TSI 01/13

Ford | Mazda | Volvo

028.230

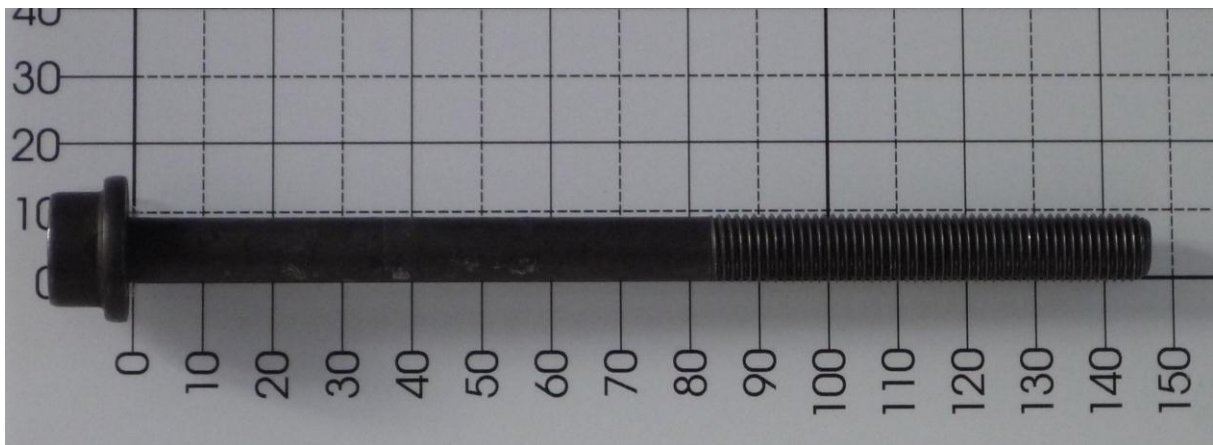
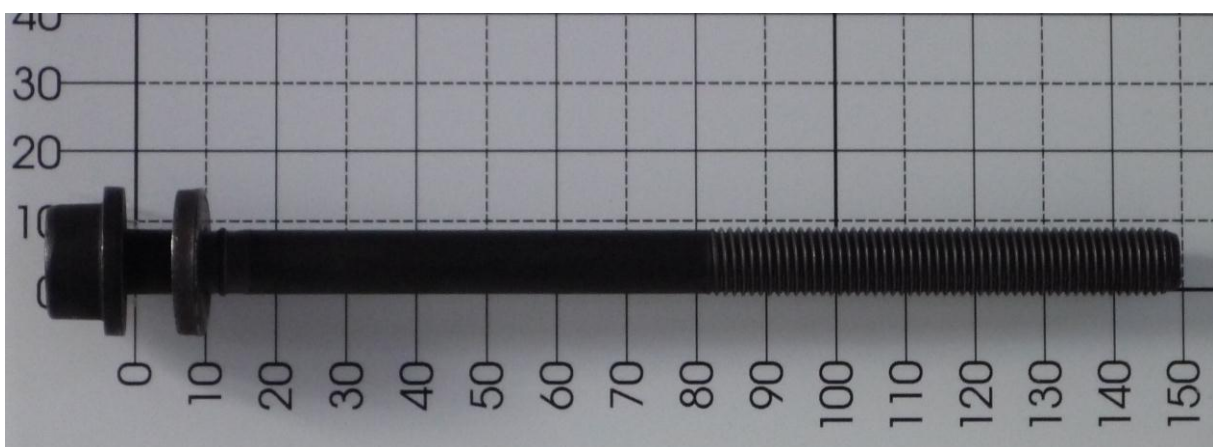
Neu:

M10 x 1,25 x 145,5 Torx T55

Achtung: Wird ohne Unterlegscheibe verbaut!

Alt:

M10 x 1,25 x 149,5 Torx T55

Mit unverlierbarer Unterlegscheibe

Achtung: Schrauben können gegeneinander ausgetauscht werden.
